Make	Model	Year	Install	CAN	Lights	Trunk/Hatch	POC	I/O Changes
DL-FM6 Lincoln	MKZ Hybrid PTS	2013	Type 1/2	OBD-II	Park / Auto A	gry/yel (6)	N/A	Green White/Blue N/A

FTI-XXX - Notas de instalación y configuración

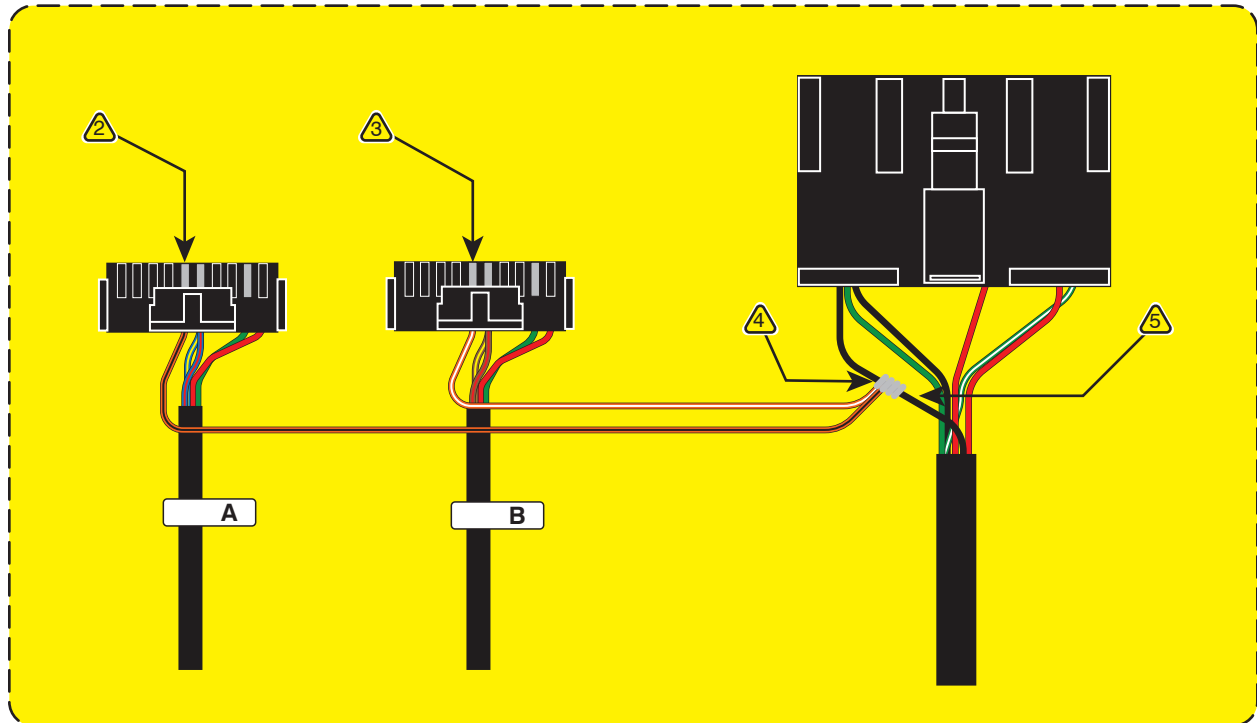
Descripción general: La versión de producción inicial del arnés FTI-FDK2 no tuvo en cuenta el uso de componentes de RF del mercado de accesorios y no suministra la conexión que programa el módulo para el uso de RF de posventa. Este problema afecta la versión inicial y actualmente se está abordando en producción, pero para las instalaciones que utilizan RF del mercado de accesorios se proporciona una reparación de campo a continuación.

Problema: el cable negro naranja no está incluido en el conector BLADE. Este cable debe estar presente en los pasos 1 y 2 de el procedimiento de programación del módulo para que el módulo controle adecuadamente las cerraduras de las puertas del vehículo mediante RF del mercado de accesorios. Los cables necesarios pueden obtenerse del arnés suministrado originalmente con el cartucho BLADE, insertado en la posición #5 de cada conector BLADE y conectado a cualquiera de los cables de tierra negros en el conector CN1 del arnés.

- 1.) Use una herramienta de selección para presionar la pestaña de bloqueo en el conector del terminal de los cables naranja / negro y naranja / blanco en el pin las posiciones 5 y 15 del conector BLADE que se suministró con el módulo BLADE, retire los cables para la reubicación.
- 2.) Con la lengüeta de bloqueo reposicionada, inserte el cable naranja / negro en la posición # 5 del conector marcado con [A].
- 3.) Con la lengüeta de bloqueo reposicionada, inserte el cable naranja / blanco en la posición # 5 del conector marcado con [B].
- 4.) Extienda los cables naranja / negro y naranja / blanco al conector CN1, pele los extremos y conéctelos a uno de los cables a tierra negros.
- 5.) Una vez que los cables se hayan conectado y aislado de forma segura, puede continuar con la programación del módulo.
